MODIFICA TECNICA N. 65 e 74

OS05 - Paratie di pali sx dal km 2+069.136 al km 2+308.443

Relazione tecnica descrittiva - Note di Modifica Tecnica n.°65 e 74

MODIFICA TECNICA N.74

OGGETTO: Modifiche puntuali opera di sostegno OS05

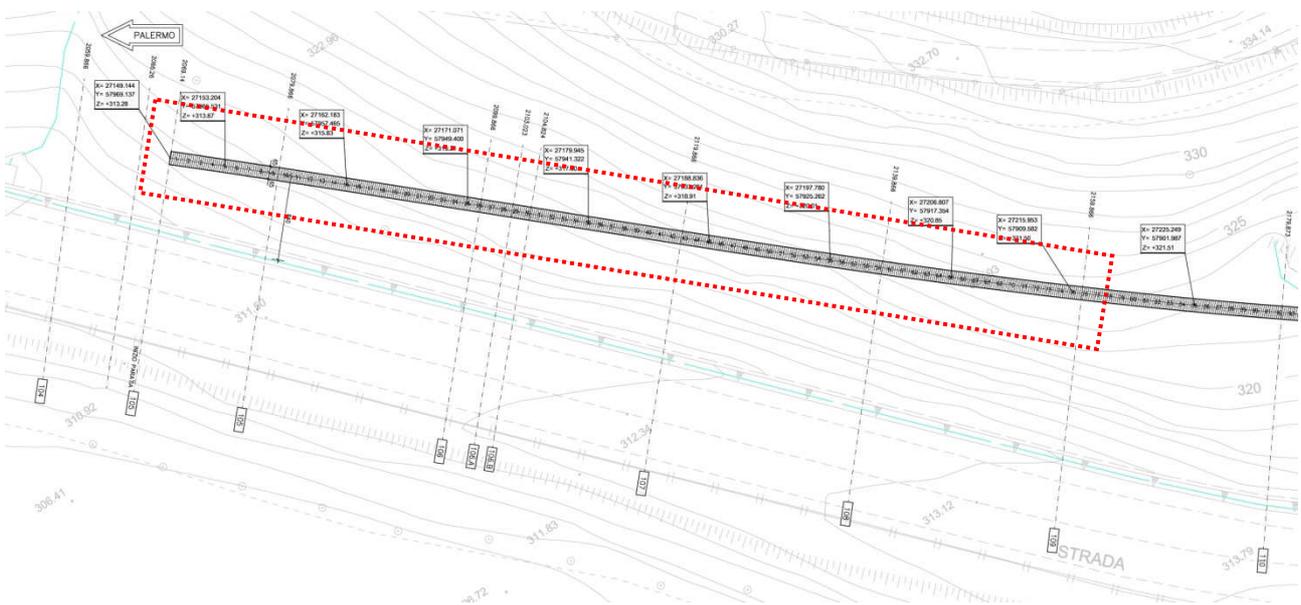
La presente nota di modifica tecnica dell'opera di sostegno OS05, viene emessa nella presente fase di Progetto Esecutivo di Dettaglio (PED), dal momento che sono stati ravvisati in cantiere problemi connessi alla sicurezza del traffico in esercizio sulla attuale SS121, che potrebbero nascere durante le fasi realizzative dei pali del primo tratto di paratia, compresi tra sez.104° e sez.109.

Per garantire adeguati margini di sicurezza durante la realizzazione dei pali, si propone l'abbassamento di circa 1m del piano di infissione dei pali, con conseguente abbassamento dell'intradosso della trave di coronamento. Al fine di garantire la medesima altezza fuori terra della paratia rispetto alla configurazione di PEA, lo spessore della trave di coronamento per il tratto compreso tra la sez.104a e la sez.109 verrà portato da 1,30m, a 2,30m.

La lunghezza dei pali sarà mantenuta invariata come da ultima versione di progetto esecutivo di dettaglio consegnato (rev.0 consegna Luglio 2014).

Si riporta a seguire il dettaglio di carpenteria ed armatura per la trave di coronamento, nel tratto con $h=2,30m$.
